改善箇所説明図

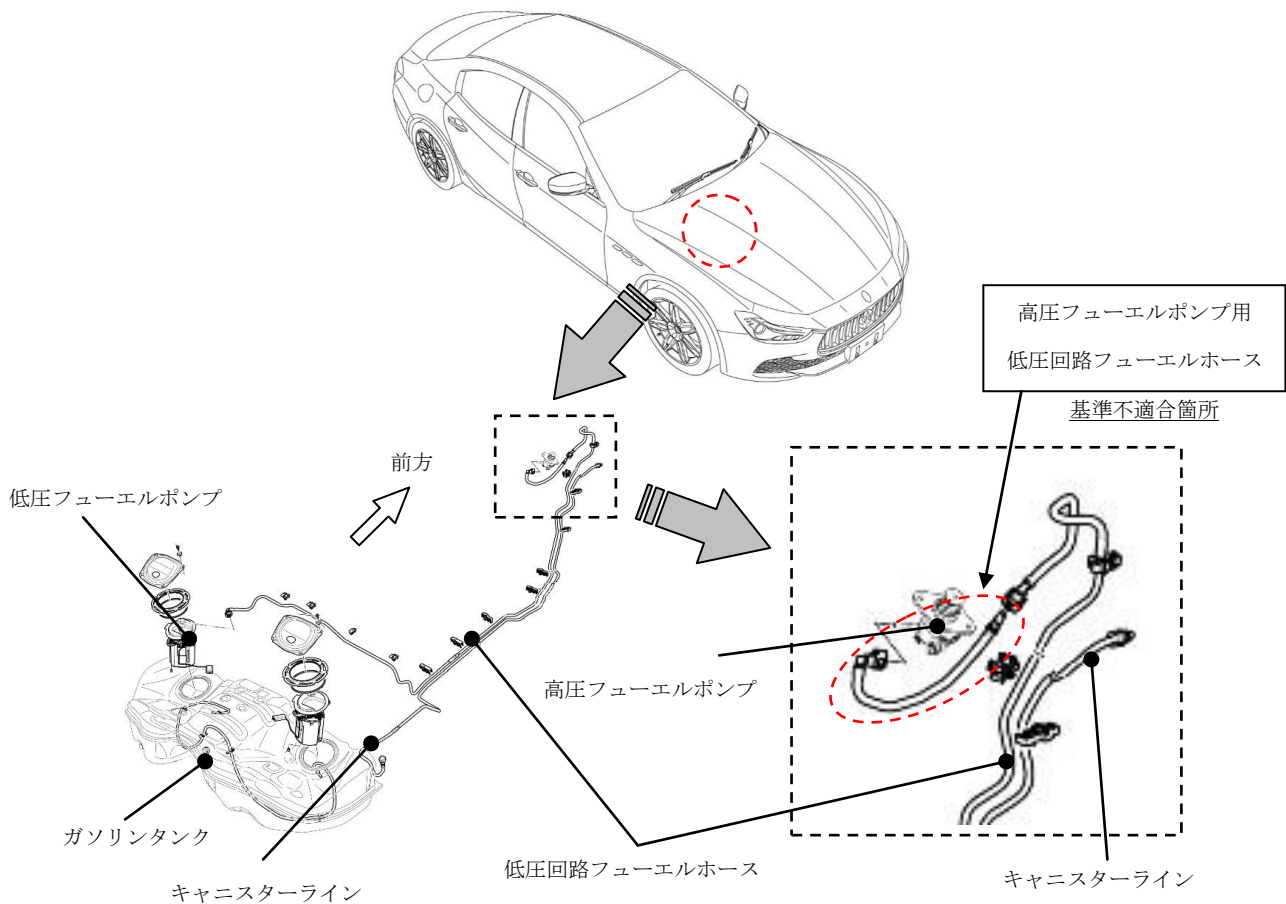
基準不適合箇所

高圧フューエルポンプ用の低圧回路フューエルホースにおいて、プラスチックホース部とプラスチックパイプ部の接合が不適切なものがある。そのため、接合部分より燃料が漏れて、最悪の場合、火災に至るおそれがある。

改善の内容

全車両、当該フューエルホースに貼付されたラベルの製造番号を確認し、該当するものは良品と交換する。
